**Rubrique n° H****Chaudières murales gaz à condensation****GMR 3000 Condens****Nouvelle version de programme de la carte SCU**

N° ITOE0104A

20/09/2010

**FR****1. La version du programme de la carte SCU passe de V1.2 à V1.5****1.1 Application en usine - Cartes concernées**

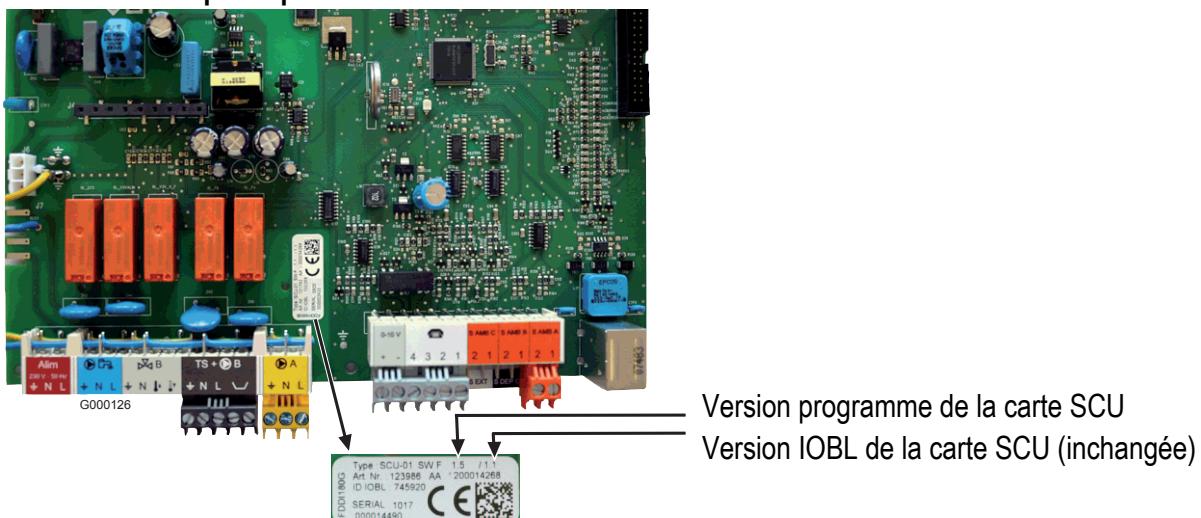
Référence de la carte SCU (carte montée)	Référence en pièces de recharge	Version de programme SCU	Appliqué en usine à partir du numéro de série suivant :	Date d'application
123986 / 200014268	183461	V1.5	1018000075770	30/06/2010

**i** Les cartes SCU disponibles au CPR sous la référence **183461** sont à jour depuis le **04/08/2010**.

### 1.3 Mise à jour de la version du programme (uniquement SCU)

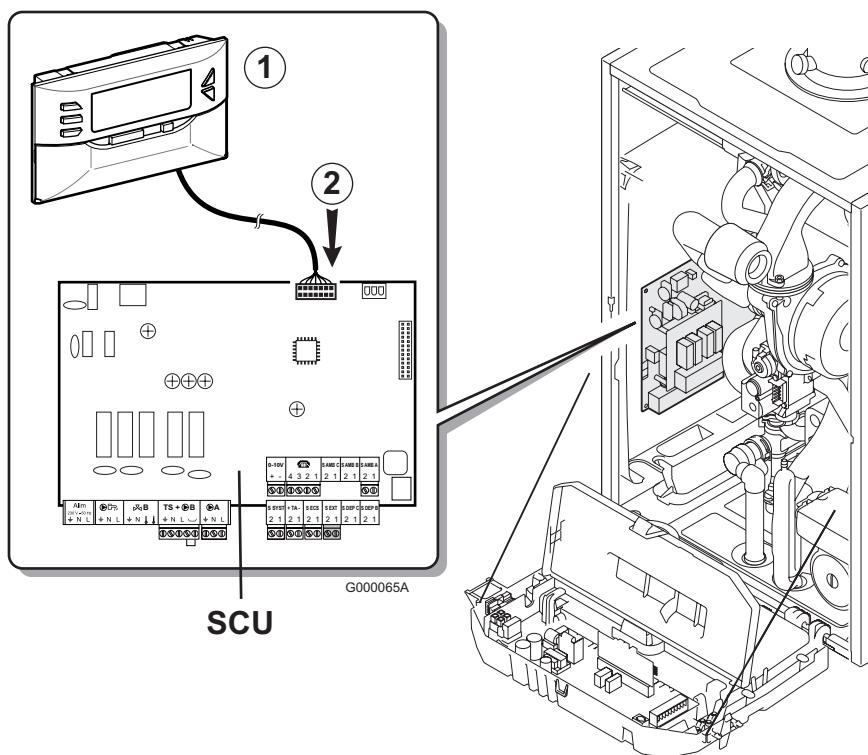
La mise à jour de la version du programme s'effectue en utilisant l'outil de programmation.

**i** L'outil de programmation ne permet pas la mise à jour de la platine PCU.

### 1.1 Anwendung im Werk - Betroffene Leiterplatten

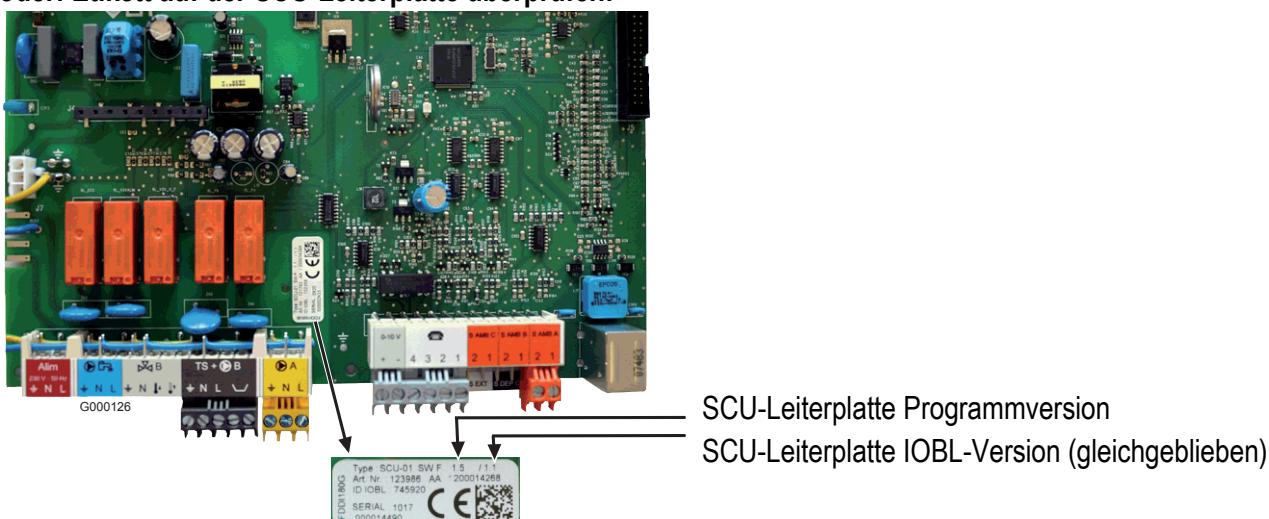
Referenz der SCU Leiterplatte (montierte Leiterplatte)	Ersatzteil-Referenz	SCU- Programmversion	Anwendung im Werk ab folgender Seriennummer:	Anwendungs- Datum
123986 / 200014268	183461	V1.5	1018000075770	30/06/2010

**i** Die im Ersatzteillager unter der Referenz **183461** erhältliche SCU Leiterplatten sind seit dem **04/08/2010** aktualisiert.

## 1.3 Aktualisierung der Programmversion (nur SCU)

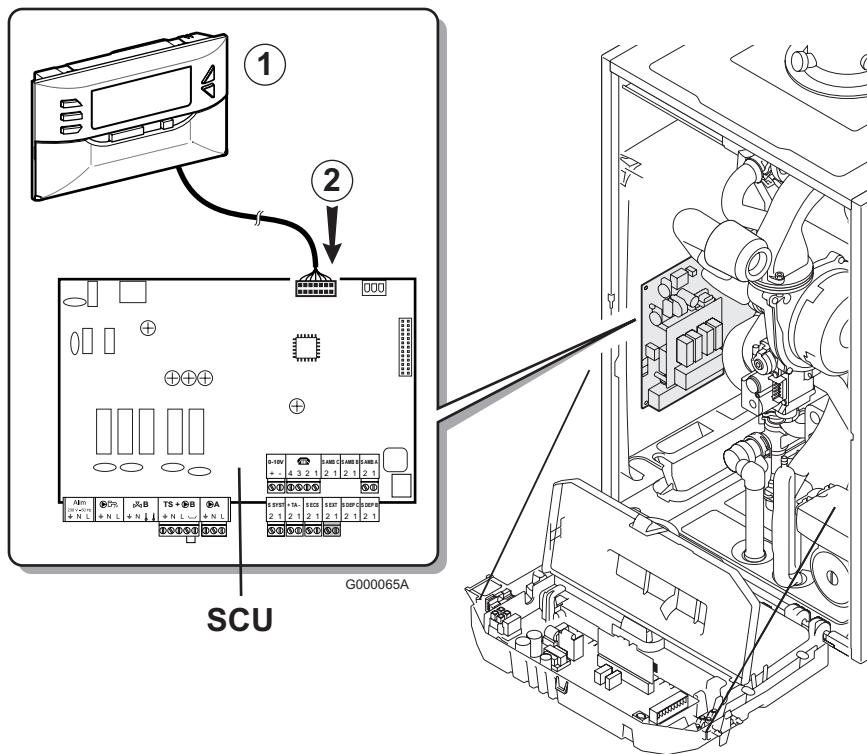
Die Aktualisierung der Programmversion erfolgt durch das dazu vorgesehene Programmierwerkzeug.

Das Programmierwerkzeug erlaubt nicht die Aktualisierung der PCU-Platine.

### 1.1 Application in factory - Concerned PCB's

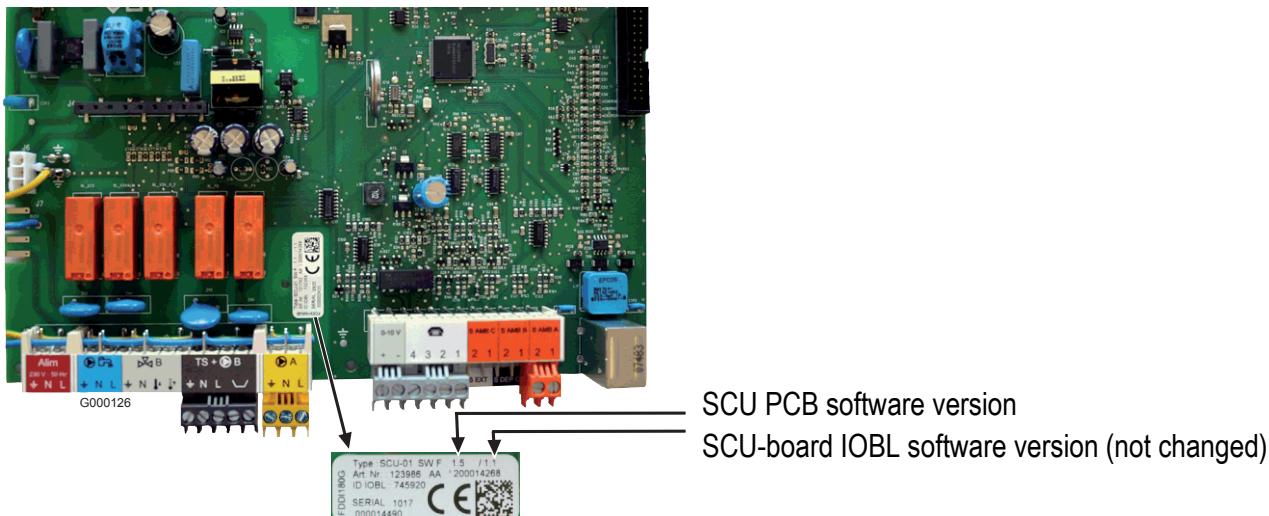
Reference of the SCU PCB (mounted board)	Reference in spare parts	SCU programme version	Applied in factory from following serial number:	Application date
123986 / 200014268	183461	V1.5	1018000075770	30/06/2010

**i** The SCU PCB available in the Spare Part Centre under the reference **183461**, are up to date since **04/08/2010**.

## 1.3 Updating of the software version (SCU only)

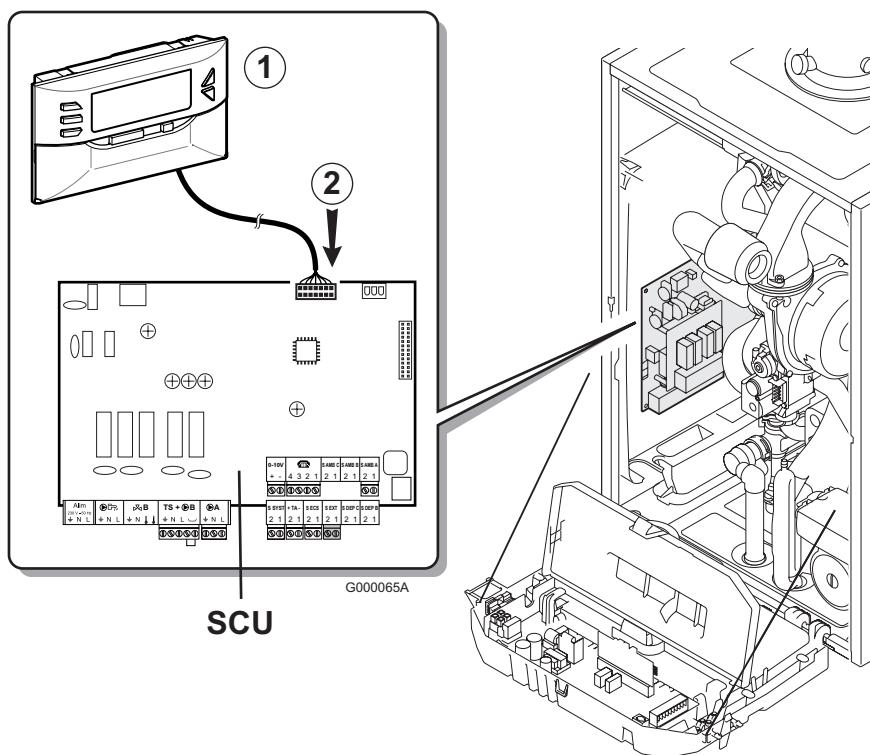
The updating of the software version is made by using the programming tool.

The programming tool does not allow the updating of the **PCU** PCB.
